PM-Y44 の後継機種は **PM-Y45** となります。

外形寸法図

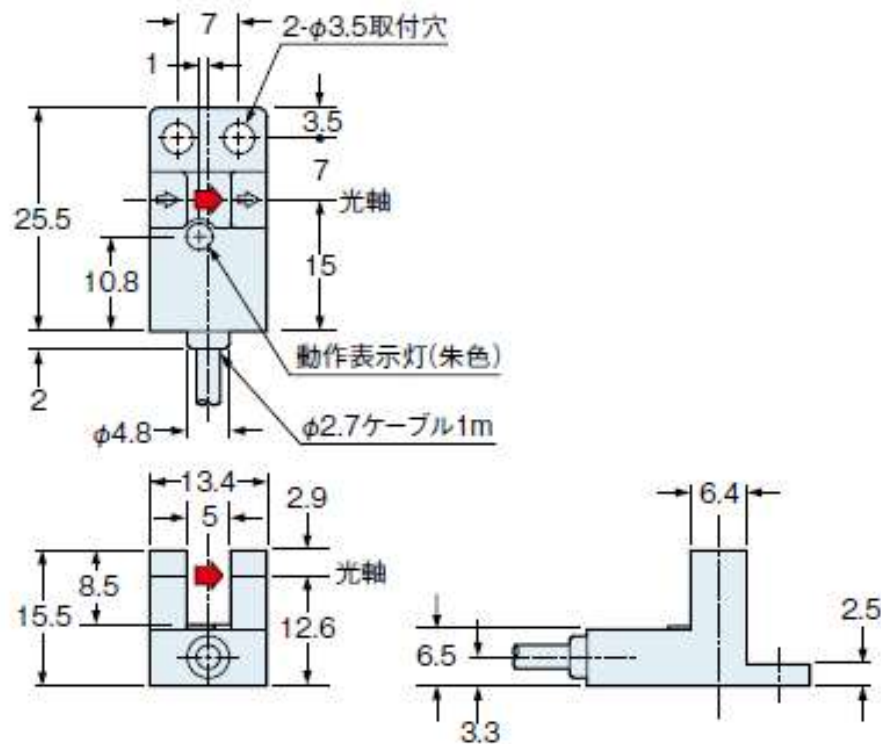
取付面の相違点

- 外形が小さくなります。
- 取付穴、取付穴ピッチは同じです。
- 従来の取付穴が流用でき、そのときの光軸位置も同じです。
